Abwägung zur frühzeitigen Beteiligung nach § 3 Abs. 1 + § 4 Abs. 1 BauGB

1. Auslegung vom 07.05.2026 – 10.06.2026

Bauleitplanverfahren „Sondergebiet Photovoltaikanlage – Selb“ und 1. Änderung des Flächennutzungsplanes, Stadt Selb

Abb. 3. Wasserabfluss auf den Modulen und kleinräumiger Wasserhaushalt im Gelände (schematisch) am Beispiel einer südexponierten Anlage

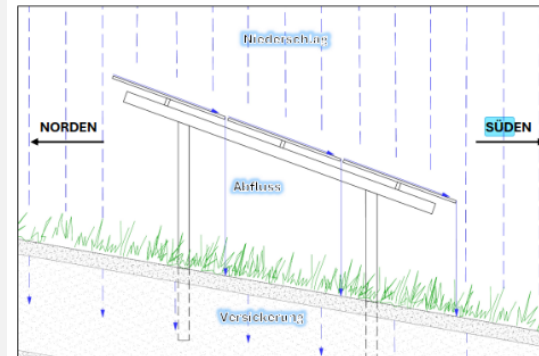
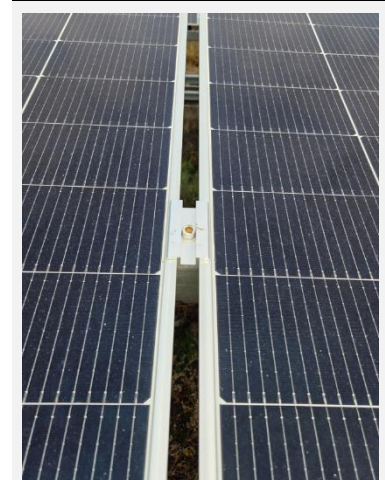
Erosionsgefährdung Eindringlich weisen wir in diesem Zusammenhang auch auf notwendige Maßnahmen zur Entwässerung hin, die sich bauzeitlich aus der erdbaulichen Erschließung der Planungsfläche ergeben. Insbesondere bei stärkeren Regenereignissen sind infolge der entsprechend großen Erdbaumaßnahme erhebliche Abschwemmungen von Sedimenten in umliegende Flächen und Gewässer zu erwarten. Dem ist durch geeignete Maßnahmen, z. B. Rückhalteeinrichtungen und -becken während der Bauzeit, Sedimentsperren o. ä. vorzubeugen. Aus wasserwirtschaftlicher Sicht ist zu beachten: • Dem Abspülen von Feinteilen ist wirksam zu begegnen. Insbesondere in Gewässer dürfen keine Feinteile eingeleitet werden. Aufgrund der Gewässernähe ist dies insbesondere auch für diffusen Abfluss, z. B. bei Starkregenereignissen zu beachten. Dazu sind vor einer Einleitung wirksame Absetzeinrichtungen oder geeignete Maßnahmen zum Feinstoffrückhalt vorzusehen. Falls Sedimente in das Gewässer eingeschwemmt werden, sind diese auf Kosten des Antragstellers zu beseitigen. • Insbesondere an entstehenden Böschungen sind bauzeitliche und dauerhafte Maßnahmen zum Erosionsschutz umzusetzen. Eine Anordnung der Modulreihen quer zur Hangneigung wird zur Vermeidung von Erosion dringend empfohlen. Niederschlagswasser Die ordnungsgemäße Niederschlagswasserbeseitigung ist durch den Grundstückseigentümer vorzunehmen. Im Allgemeinen sollte das von den Modulflächen ablaufende Niederschlagswasser bevorzugt breitflächig in den Untergrund versickert werden. Dabei ist zu berücksichtigen, dass durch die Photovoltaikanlage das natürliche Abflussgeschehen verändert wird. In jedem Fall sind Erosionserscheinungen unter den Tropfkanten der Modulreihen zu vermeiden. Kann die ordnungsgemäße breitflächige Versickerung in den Untergrund nicht ortsnah gewährleistet werden, ist die Entwässerung des Gebietes unbeschadet der Rechte Dritter sicherzustellen. Hinsichtlich künftig zu erwartender Starkregenereignisse weisen wir besonders auf die Relevanz hin.	Zur Kenntnis genommen Unter Punkt 4.8.4 Entwässerung bereits im Text vermerkt: Bei möglichen Starkregenereignissen, insbesondere während der Bauzeit, sind geeignete Maßnahmen zur Verhinderung von Erosionen zu treffen. Zur Kenntnis genommen Unter Punkt 4.8.2 Oberflächenwasser bereits im Text vermerkt: In angrenzende Gewässer dürfen keine Feinteile eingeleitet werden. Ein Sicherheitsabstand zu bestehenden Gewässern von 5 m wird eingehalten. Falls Sedimente in das Gewässer eingeschwemmt werden, sind diese auf Kosten des Antragstellers zu beseitigen. Böschungen bleiben von der Planung unberührt, die jetzige Bepflanzung der Böschungen bleibt erhalten. Zur Kenntnis genommen Zur Kenntnis genommen Unter Punkt 4.8.2 Oberflächenwasser bereits im Text vermerkt: ...bleibt die Möglichkeit des ungehinderten Oberflächenwasserabflusses und einer breitflächigen Versickerung des Niederschlagswassers erhalten. Unter Punkt 4.8.2 Textlich vermerkt: Die Modulreihen haben einen Abstand von 3 m. Hier kann eine ordnungsgemäße Versickerung stattfinden. Eine horizontale Teilung der Module verhindert Erosionserscheinungen unter den Tropfkanten der Modulreihen.

Die Module werden lückenhaft als Einzelelemente auf die Modultische aufgeschraubt, wobei zwischen den einzelnen Elementen Lücken von min. 2 cm belassen werden. Durch diese tropft Niederschlagswasser auf den Boden, ohne einen Schwall zu erzeugen. Das Niederschlagswasser wird somit breitflächig auf der gesamten Fläche verteilt wo es dezentral versickern kann. In Abb. 3 ist dies am Beispiel einer südexponierten Anlage dargestellt. Für eine gegenläufig exponierte bzw. ost-west-exponierte Anlage gilt dies ebenso, da der Aufbau der einzelnen Modultische nach dem gleichen Prinzip erfolgt.

Maßnahmen zur Ableitung oder Rückhaltung von Niederschlagswasser sind daher nicht notwendig. Zur allgemeinen Starkregen- und Hochwasservorsorge sind innerhalb des Sondergebietes kleine, flache Rückhalte- und Versickerungsmulden zulässig.
